第3回 加越沿岸 海岸保全基本計画検討委員会

「気候変動を踏まえた将来外力の設定と 現況施設への影響評価」

令和6年8月5日

石川県

過去(実績)の汀線変化図(2007年基準)

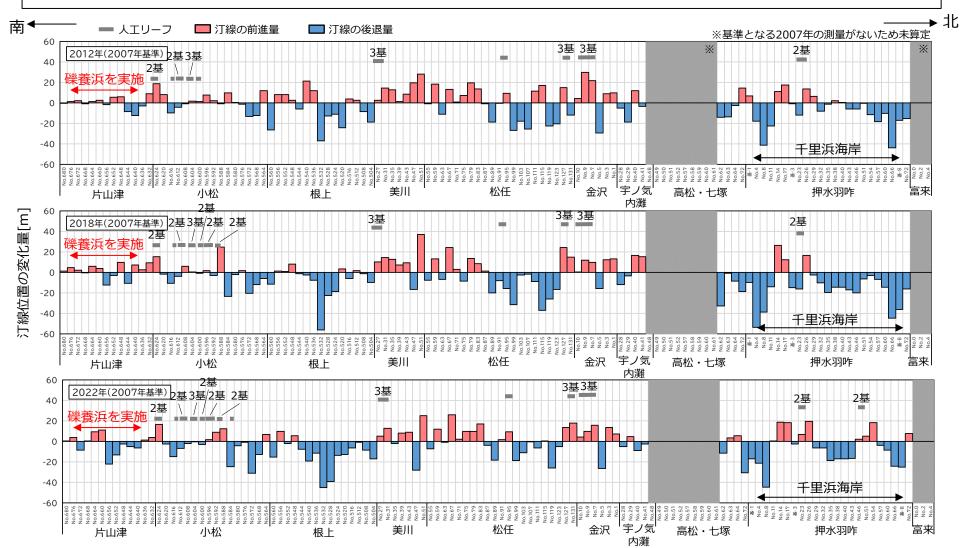
委員会	番号	発言者	内容	状況					
	1	馬場先委員	P17: ゾーン区分見直し 案の共有						
	2		生物、植物環境について、別途専門家によるレッドデータブックの検討がなされていることから、 各地域の理解を深め、適宜情報を共有し進めていくことが望ましい。	第2回で審議					
第1回	3	加藤委員	 潮位、波浪などに加え、浜幅の経年的な変化を含め検討を進める必要がある。 	P8~9: 汀線の変遷 P10: 汀線の将来予測					
	4	有田委員	加越沿岸における砂の広域的な動きは未解明な点も多く、今後の委員会で、全体の砂の動きを示せると理解が進むと思われる。						
	5	由比委員長	局所最適ではなく、全体としてバランスの取れた全体最適という広域的な視点から事業計画の遂行、 及び、モニタリング、予防保全の活動を推進してほしい。						
	6	加藤委員	将来波高の算出方法について、基準となる波高に、d4PDFの過去実験と将来実験の上昇率を掛け合わせることで算定するものと認識しているが、過去実験は2011年までを気候を表していることを前提としているため、2011年以降のデータを含めた波高に上昇率をかけることは、見方によってはダブルカウントしている可能性がある。一方、国が定める海岸保全施設の技術上の基準では過去の最大波高や推計される最大波高を考慮する規定もある。海岸管理者として、どのようなシナリオを想定し判断したかを明確に説明する必要がある。また、同様に2012年の爆弾低気圧をどのように扱うかを明らかにした上で、上記のどちらの値を採用するか説明が必要である。	P19~21:波高の見直し					
第2回	7	由比委員	資料P21の朔望平均満潮位のグラフについて、21世紀末のプロットが2100年に示されているが、21世紀末の定義として、2081~2100年なので、期間の中心となる2090年にプロットすべきではないか。	第2回で審議					
	8	加藤委員	普段の波の高さや向きがどのように変化するのか、海面上昇することによる普段の波の変化を整理していただきたい。予測の確信度は低く、予測の幅があると思われるが、この幅の中で砂浜を22世紀まで残していけるような方向性を次回議論したい。	P11,12:常時波浪の変化

- 気候変動の影響が顕著になり始めた2007年を基準として、近年の汀線変化状況を整理した。
- 美川海岸~松任海岸南部、金沢海岸では汀線の前進傾向がみられるが、 片山津海岸~根上海岸、松任海岸北部では後退傾向である。
- 千里浜海岸も**後退傾向**がみられるが、リーフ背後はリーフ設置後から<mark>回復傾向</mark>である。

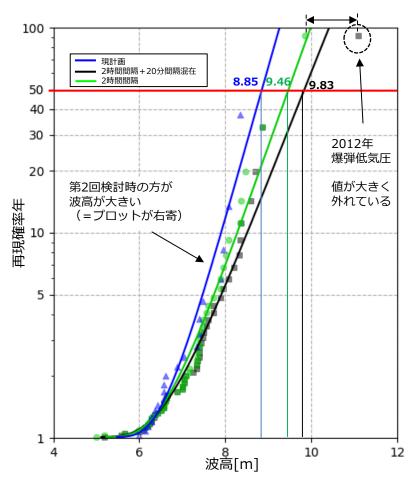
• 現在の検討では2005年までは2時間間隔の観測値、2006年以降は20分間隔の観測値を使用しているが、 そのデータは不均一ではないか。

- 1970~2005年は2時間間隔、2006年以降は20分間隔の波浪観測データを使用していた。
- 観測頻度が高い20分間隔の方が高波浪のピークをとらえやすく、観測値の波高が高くなる傾向を示し、 特に2012年爆弾低気圧では、1.45mの差が生じている。
- その結果、極値統計分析では統計から外れ、波高を過大に見積もっている可能性があった。

- 2時間間隔の観測データのみによる1970~2021年までの波高データの極値統計分析を実施した結果、 50年確率波高は9.46mとなった。
- 第2回検討委員会の検討では、50年確率波高は**9.83m**であったが、2時間間隔と20分間隔のデータの 混在によって、データのバラツキを大きくし、特に2012年爆弾低気圧の波高が統計的に外れ値となった。 結果的に、データの取得間隔の差によって、波高を過大評価していたと考えられる。
- 2時間間隔の観測データの統計値によると、2012年の観測値も概ね確率分布に従うことが確認できた。
- 以上より、本検討では2時間間隔のみのデータを使用することとし、50年確率波高は9.5mと見直した。
